MINUTA TÉCNICA N°4, Rev. P

ACLARACIONES EN NUMERAL 3.4 - CONSIDERANDO 17

GP Consultores Ltda.®
Recursos Hídricos y Medio Ambiente

En relación a las objeciones al PDC de MLCC, presentadas el 27 de noviembre de 2020 por APECO y las Comunidades de Aguas Subterráneas N°1, N°2 y N°3 (CAS 1 2 3), a continuación, presentamos las siguientes aclaraciones respecto del análisis de disponibilidad presentado por MLCC en respuesta al Considerando 17 de la Res. Ex. N°10/Rol D-018-2019, que se encuentra en el informe “Efectos del bombeo de los pozos de remediación/recuperación, en la disponibilidad de recursos hídricos en los sistemas Ramadillas y Pulido” (en adelante, el informe)¹.

Figura N°1: Reproducción de Figura 3 presentada en informe de APECO – CAS 1 2 3

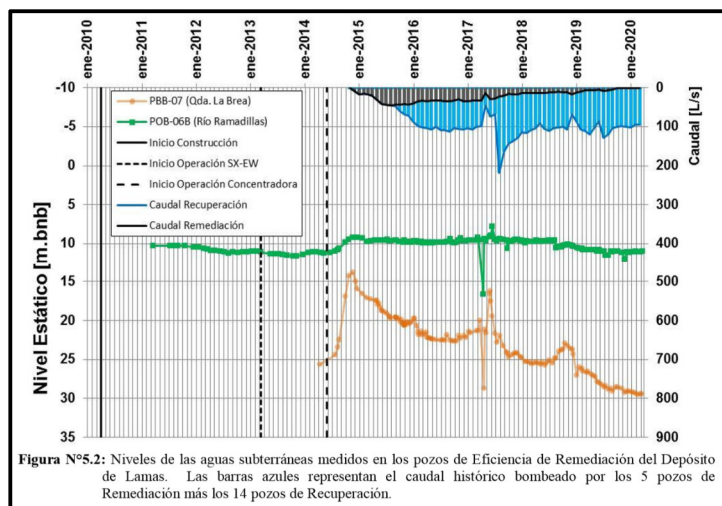
Por su parte, para ejemplificar el riesgo de usar el “*supuesto cuantitativo*” utilizado por APECO – CAS 1 2 3, a continuación, se revisa la Figura 3 incluida en la oposición (se reproduce en **Figura N°1** siguiente), la cual reproduce los niveles del agua subterránea en el pozo PBB-07 (pozo de eficiencia de remediación de quebrada La Brea). Inmediatamente al lado de la figura anterior se incorpora la **Figura N°2**, la cual reproduce la Figura N°5.2 del informe GP-INF-S-645, Rev.4).

Al respecto ¿Vemos diferencia en los niveles (mediciones, datos) en el pozo PBB-07 de ambos informes citados? No, no hay diferencias, son datos.

La única diferencia es que APECO – CAS 123 incorporó un ajuste por mínimos cuadrados de una tendencia lineal con un coeficiente de correlación al cuadrado de $R^2 = 0,7278$ (Nota: cuando el ajuste es perfecto, $R^2 = 1$). No obstante, el mejor ajuste (R^2 más cercano a 1) podría ser otro, diferente a lo propuesto por APECO – CAS 123.

Para comprobar que el ajuste logrado por APECO – CAS 123 es sólo una hipótesis de trabajo, la cual no representa certeza científica, dado que, no es el único ajuste aceptable y existen otros ajustes posibles, incluso mejores, que permitirían formular otras hipótesis de trabajo, a modo de ejemplo, en la **Figura N°3** siguiente se efectúan 3 ajustes polinómicos en períodos distintos de la serie histórica total. Se observa que los tres ajustes presentan mejor coeficiente de correlación R^2 que el propuesto por APECO, ya que, el ajuste en el primer tramo de la serie histórica presenta un R^2 igual a 0,959, en el segundo tramo presenta un R^2 igual a 0,9766 y en el tercer tramo un R^2 igual a 0,9445, todos ellos próximos al ajuste perfecto ($R^2=1$).

Con esos tres ajustes los datos pueden ser interpretados en forma distinta, donde ya no se observa una “...indiscutible tendencia hacia el desmedro de la disponibilidad del recurso hídrico subterráneo” (afirmación del opositor). De esta manera, es de destacar que, contrario a lo sostenido, es la hipótesis propuesta por APECO – CAS 123 la que presenta mayores niveles de incertidumbre (falta de certeza).

Figura N°5: Zoom de pozos de bombeo más cercanos al pozo de observación PBB-07, en Qda La Brea.

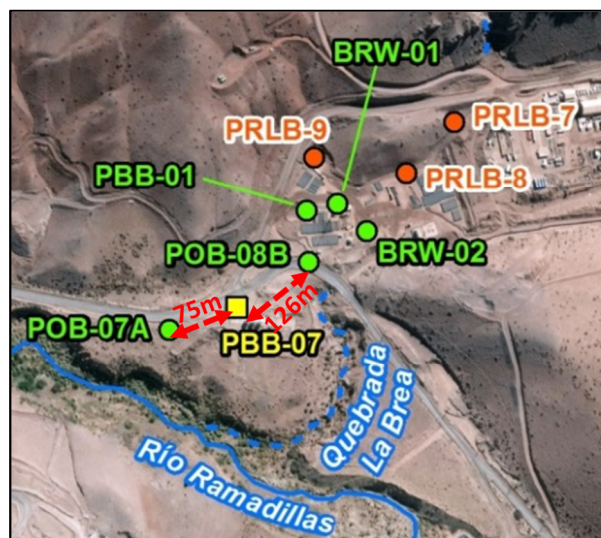
En relación con lo anterior, en **Figura N°5** se observa que los dos pozos de bombeo más cercanos al pozo PBB-07 se encuentran aproximadamente a 75 m (POB-07A) y 126 m (POB-08A), pudiendo ciertamente generar una influencia directa en sus niveles de agua. De hecho, todos los pozos de remediación del Depósito de Lamas se encuentran a menos de 200 m de este pozo, afectando sus bombeos directamente los niveles del agua en el pozo PBB-07.

Por lo anterior, en el pozo PBB-07 no se observan niveles estáticos sino que corresponden a niveles dinámicos, los cuales oscilan en función de la operación y magnitud de los caudales de los pozos cercanos. Por lo anterior, este pozo (PBB-07) **no es un punto representativo para evaluar la influencia** en el acuífero de los bombeos efectuados en la subcuenca quebrada La Brea, tal como se señala en informe de GP Consultores.

Figura N°7: Variación niveles en pozo **PBC-07**, ubicado en quebrada Caserones, y comparación con su condición basal. Datos anexados en informe GP-INF-S-645 Rev.4.

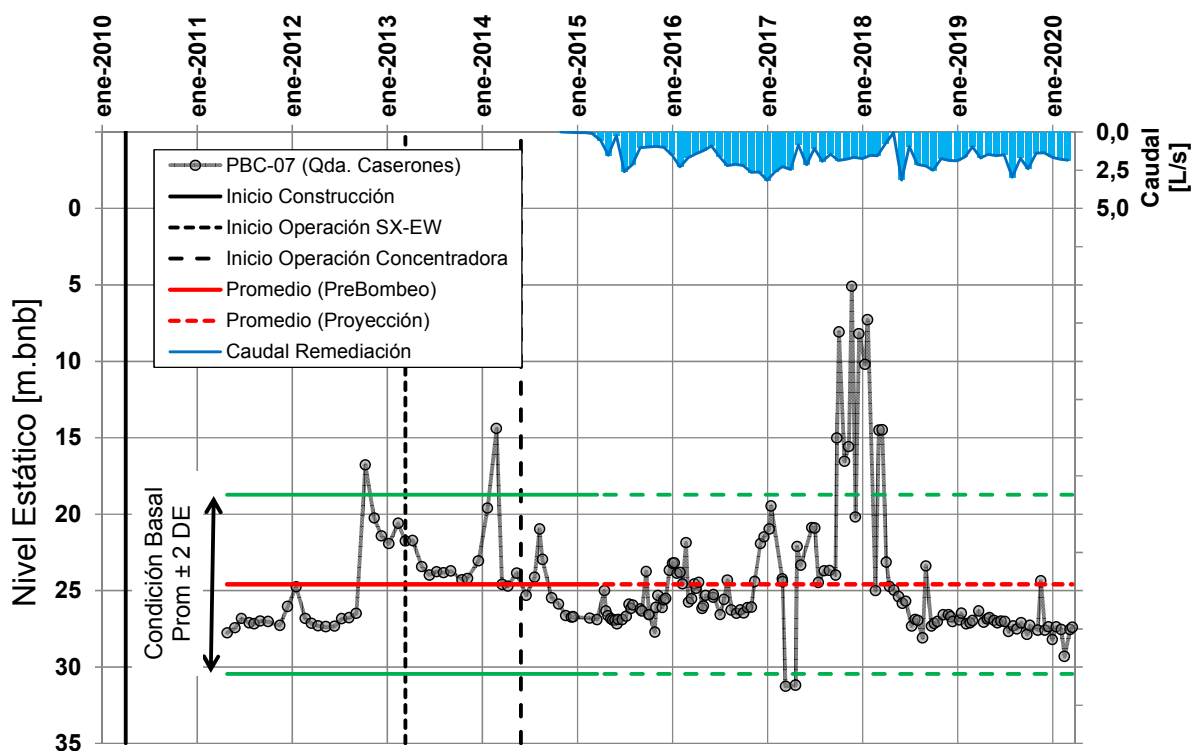
- “.. se destaca la completa ausencia de herramientas metodológicas, argumentos bibliográficos y conclusiones sobre la base de supuestos cuantitativos que permita el descarte de efectos, sino que, por el contrario, todo análisis se fundamenta en supuestos cualitativos”
- “.. se evidencia un actuar arbitrario y negligente a la hora de descartar datos que, en principio, parecieran entregar conclusiones contrarias a la que efectúa SCM MLCC...”

- *“Así la información entregada no aporta ninguna evidencia concreta ni datos cuantitativos que puedan respaldar la hipótesis de no afectación de los niveles de profundidad de aguas subterráneas.”*
- *“Se destaca que descartar impactos significativos, sobre la base que los datos son “parecidos” y, por ende, no hay afectación, carece de todo rigor científico y fundamentación cuantitativa.”*
- *“... la justificación entregada para acreditar una no afectación del recurso hídrico en la variable cantidad carece de todo análisis matemático, limitándose a describir cualitativamente que no existe una afectación.”*

En el mismo tenor continúan dando cuenta de sus reparos, todos ellos relacionados con los análisis de niveles en los pozos PBC-07, PBC-06B, PBB-07 y POB-06B, correspondientes a pozos de medición de la eficiencia de remediación de los sectores Depósito de Arenas y Depósito de Lamas, respectivamente.

En **Figuras N°7 y N°8** se reproduce la variación de los niveles en los pozos de eficiencia de remediación relacionados al Depósito de Arenas PBC-07 y PBC-06B. Se observa que los niveles luego de que comenzara a operar la barrera hidráulica, nunca bajaron más allá del límite del rango basal establecido como el promedio más 2 desviaciones estándar.

En el pozo **PBC-07**, pozo ubicado dentro de la quebrada Caserones (nivel dinámico influenciado por pozos de remediación), se observan 2 datos puntuales donde los niveles son más profundos que los comprendidos en el rango de niveles previos al inicio de la operación. Probablemente correspondan a error de medición o de transcripción de esos datos, ya que no tienen relación con los datos previos y posteriores a esas mediciones.
